Gutachten

Allee Hülstener Straße

Auftraggeberin	Stadt Dülmen Straßen- und Landschaftsbau Heinrich-Leggewie-Straße 13 48249 Dülmen
Auftragserteilung	25.04.2023
Aktenzeichen	HLS13/35
Ansprechperson	Herr Fränzer

Aufgabenstellung zur Beurteilung der Allee an der Hülstener Straße 2023

ABB. 22| AUSSCHNITT AUS 046.1 GAUSEPATT 2AEND.PDF, ERHALTEN PER MAIL SIEHE TABELLE 1.1

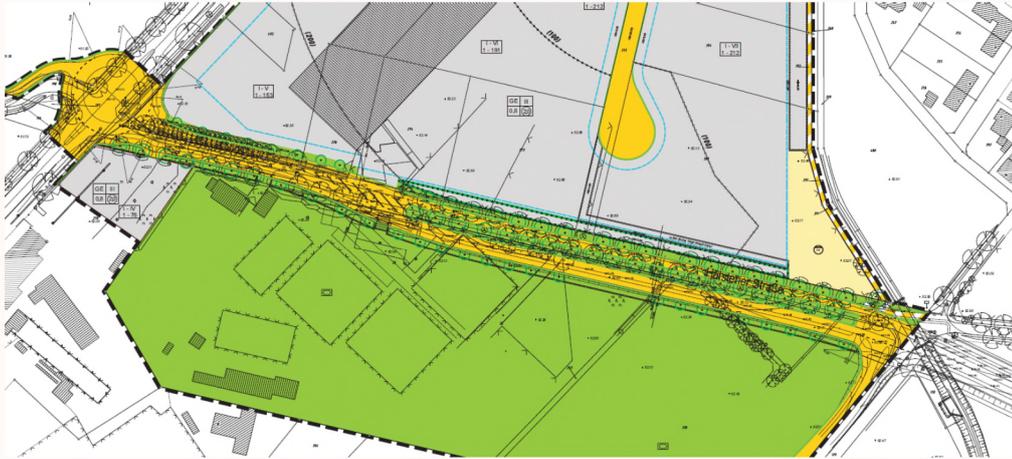
In dem Kreisverkehr befinden sich 4 nicht gegenständliche Bäume innerhalb der überplanten Fläche. Weiter stehen 10 Einzelbäume südliche der Straße, die nicht Auftragsbestandteil sind. Eine Fällung wird angenommen. Im sachgegenständlichen Bereich sind laut Planung 5 (lt. Plan 12) Bäume zu entfernen und von den Bestandsbäumen werden 33 (lt. Plan 45) Bäume als zu erhaltene Einzelbäume beschrieben. Die Korrektur betrifft die 17 im Plan dargestellten Bestandsbäume zwischen S12220/S12221 (1), S12221/S12222 (2), S12222/S12223 (3), S12226/S12227 (1), S12230/S12231 (2) und östlich von S12235 (2), sowie an der nördlichen Straßenseite östlich von N12061 (2), zwischen N12061/N12062 (1), N12070/N12071 (2) und N12074/N12075 (1), die am Tage der Begehung nicht mehr im Bestand vorhanden sind. Neu zu Pflanzen sind entsprechend dieser Planung 31 Einzelbäume. Insgesamt sind 75 Einzelbäume im gegenständlichen Bereich zukünftig eingeplant.

Der Entwurf 2A beinhaltet bereits gefälltte Bäume als Bestandsbäume. Für die Entwürfe 4a und 4b fehlen die geplanten, Neupflanzungen entlang der neuen Trassenführung. Wegen unterschiedlicher Planungsstufen sind diese Pläne nicht konkret vergleichbar.

ABB. 24| AUSSCHNITT AUS LAGEPLAN_GEÄNDERTER_TRASSENVERLAUF_VARIANTE_4A.PDF, ERHALTEN PER MAIL SIEHE TABELLE 1.1

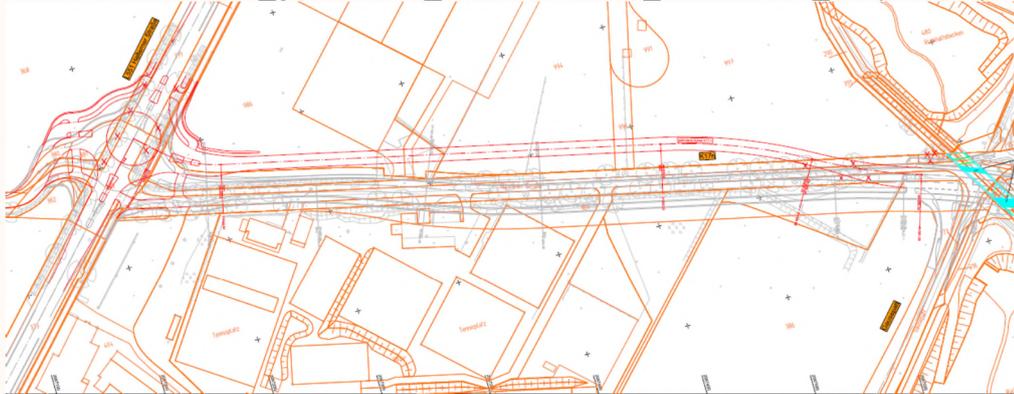
In dem Kreisverkehr befinden sich 7 nicht gegenständliche Bäume innerhalb der überplanten Fläche.

Weiter sind 6 tatsächlich vorhandene Bestandsbäume als Fällung vorgesehen. Ein Baum innerhalb des Geh- und Radweges am nördlichen Brückenkopf ist bereits entfernt, womit insgesamt 14 Bäume weichen müssen. Im Bereich der neuen Fahrbahntrasse sind keine neuen Bäume innerhalb der möglichen Trennstreifen eingezeichnet.

ABB. 25| AUSSCHNITT AUS LAGEPLAN_GEÄNDERTER_TRASSENVERLAUF_VARIANTE_4B.PDF, ERHALTEN PER MAIL SIEHE TABELLE 1.1

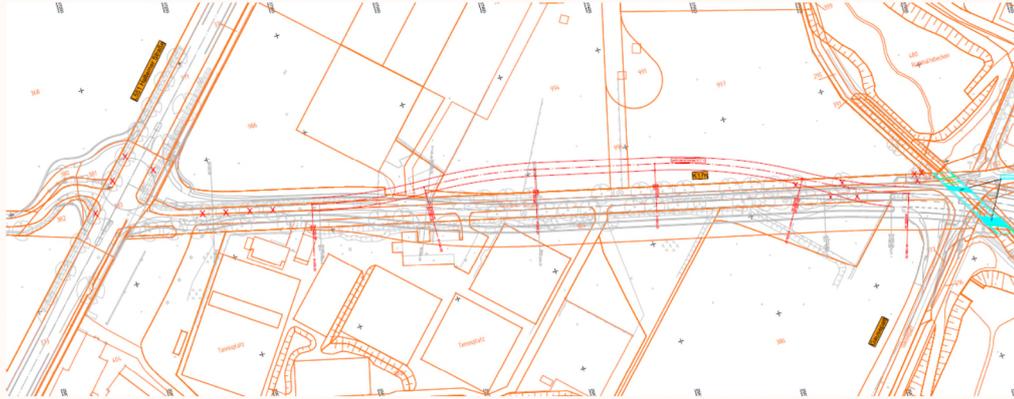
In dem Kreisverkehr befinden sich 4 nicht gegenständliche Bäume innerhalb der überplanten Fläche. Dazu sind die 4 Bäume N12075-N12078, sowie 4 weitere S12234, S12235, N12061 und N12062 zu entfernen.

Insgesamt sieht diese Planung 15 Fällungen von Bestandsbäumen vor.
